VZ-467/17 III/2384 Kladno, oprava silnice

ZBV - krycí list

Změnový list

101/2

Předmět : **konstrukční vrstva SMA8 NH-zaměření a výpočet plochy I.etapa**

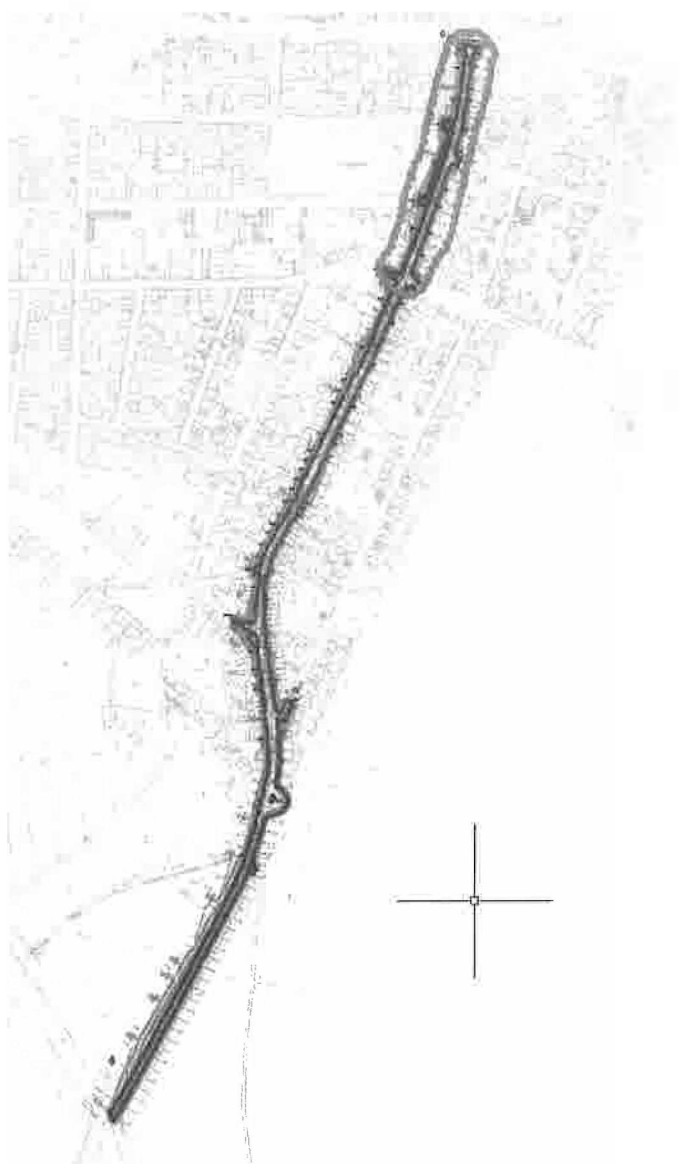
Byl proveden výpočet plochy na provedení vrstvy SMA v rozsahu I. etapy.

Výsledná plocha je **1614 m²**

Předmět : konstrukční vrstva ACO11 S-zaměření a výpočet plochy II. a III.etapa

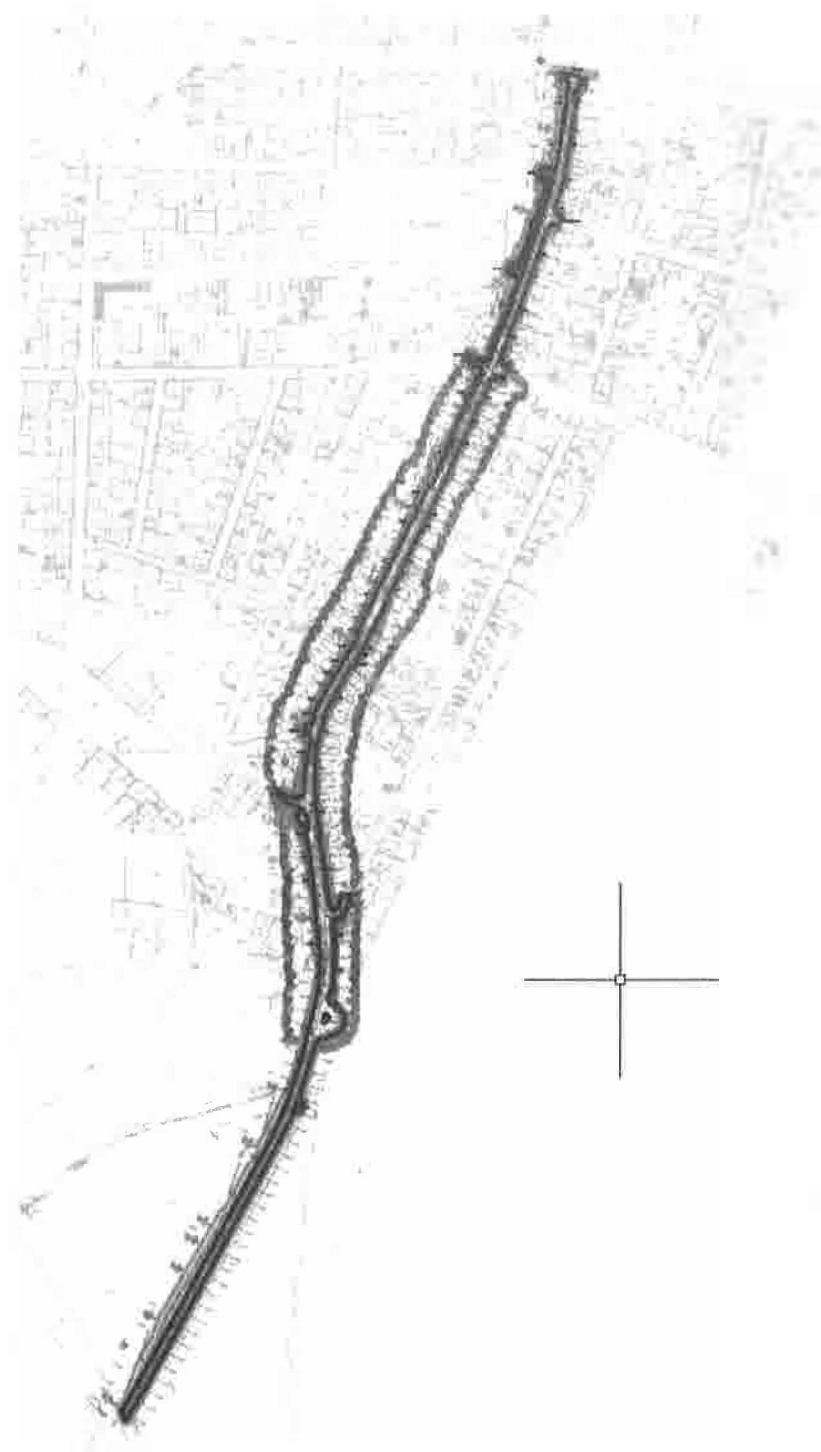
Byl proveden výpočet plochy na provedení vrstvy ACO11 S v rozsahu II. a III. etapy

Výsledná plocha je **4756 m²**
